**Gemeinde Salzbergen - 61. Änderung Flächennutzungsplan
Bebauungsplan Nr. 98.1 „Tierhaltungsanlage Hermeling – Änderung und Erweiterung“
Verfahren gem. § 3 (1) u. § 4 (1) BauGB – Juli/ August 2021**

Zusammenfassung der Stellungnahmen

Abb.: Lageplan des Vorhabens (Ausschnitt, o.M.)

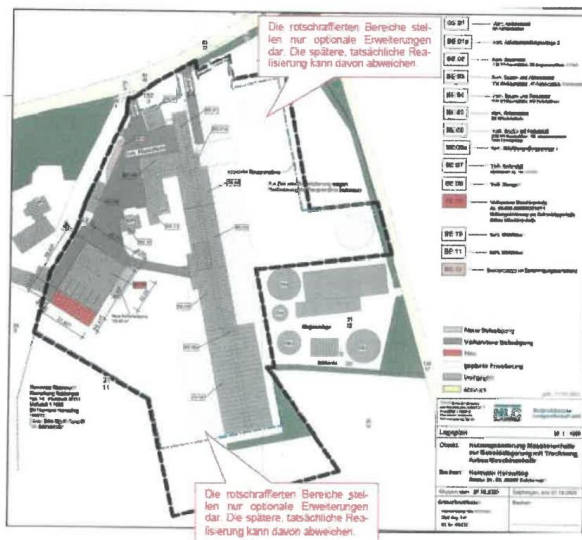
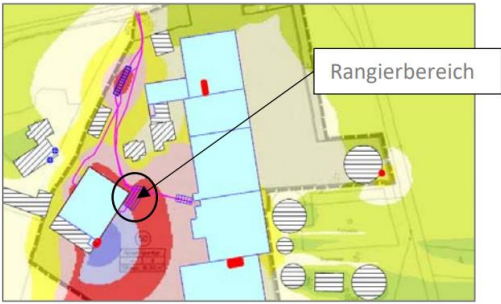
Im Textteil S. 11/18 unter Ziffer 5 werden die Flurstücke für den Änderungsbereich aufgeführt:

Der Änderungsbereich befindet sich im Süden der Ortslage Salzbergen, an der „Steider Straße“ und umfasst einen Teilbereich des Flurstückes Nr.: 31/14 sowie die Flurstücke Nrn.: 31/5 und 152/3, Flur 14 Gemarkung Salzbergen. Die Größe des Änderungsbereiches beträgt rd. 3,9 ha.

Im Lageplan (Begründung FNP, S 4/18) sind die benannten Flurstücke 31/5 und 152/3 nicht Teil des Änderungsbereichs. Bitten klären.

In anderen Karten - z.B: Umweltbericht (vgl. Anlage 6) S. 6 umfasst der Bereich des Sondergebietes die Einfahrt bzw. die beiden Flurstücke. Bitte prüfen!

Zu 1.: Die Flurstücke 31/5 und 152/3 stehen Im Eigentum des Vorhabenträgers und bilden die "Hofzufahrt". Diese Flurstücke gehören als Eigentum des Vorhabenträgers zum Geltungsbereich des Vorhaben und Erschließungsplanes. Durch die hier verfolgte Planung ergeben sich keine Änderungen für dies Flurstücke. Der Lageplan in der Begründung wird entsprechend angepasst.

Abb.: Lageplan des Vorhabens (Ausschnitt, o.M.)

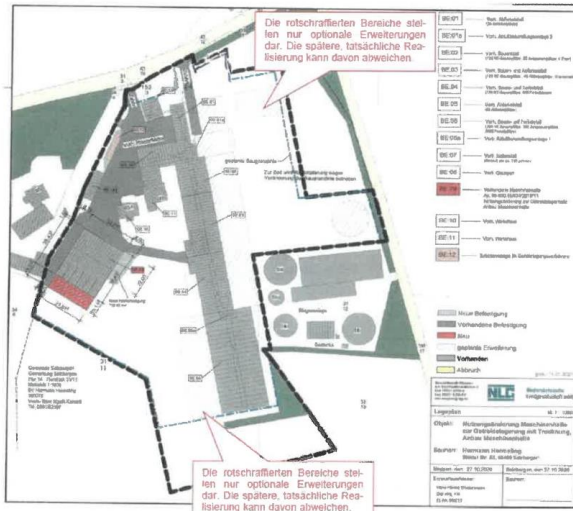
Vgl. auch Anlage 6: Umweltbericht, S. 4 - Auszug:
schienenhalle als Getreidelagerhalle umnutzen. Um die Maschinen weiterhin unterbringen zu können, soll die Halle durch einen Anbau erweitert werden. Hierzu wird eine versiegelte Silagelagerplatte genutzt (genehmigt nach AZ.:65-630.45/M/2009=02). Die Halle erhält aus östlicher Richtung eine Zuwegung. Für die neue Zuwegung werden 190 m² versiegelt.

Danach soll ein Anbau an die Maschinenhalle nach Süden als Verlängerung der bisherigen Halle erfolgen.

Auf dem Plan bzw. im Text wird eine „östliche Zuwegung“ beschrieben.

Wir bitten um Prüfung der Zuwegung für den geplanten Hallenanbau, insbesondere bitten wir um Darlegung, wo welche Fahrzeuge fahren werden.

Wenn bei der Nutzungsänderung zur Getreidelagerhalle mit Trocknung die jetzige Maschinenhalle erweitert werden soll, kann der Anbau auch seitlich (östlich in die Breite) erfolgen?

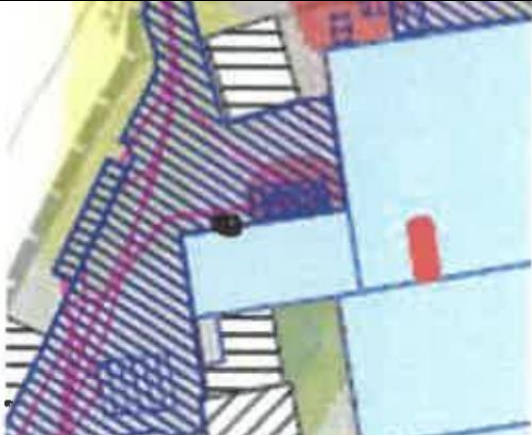
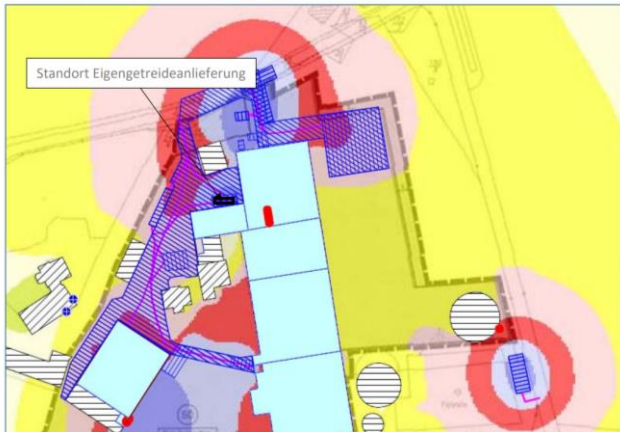
Im Gegensatz dazu liegt beim Landkreis Emsland bereits ein Antrag auf Nutzungsänderung der Maschinenhalle zur Getreidelagerhalle mit Trocknung und Anbau Maschinenhalle vor (AZ: 65-65.45/3399/2020/04 - Pläne sind vom 13.05.2020 datiert).

Nach diesen Plänen ist im Hallenanbau als Zuwegung für Fahrzeuge nur ein Schiebetor „westlich“ zu erkennen, an der östlichen Seite sind zwei Türen (Technikraum und Halle) eingezeichnet.
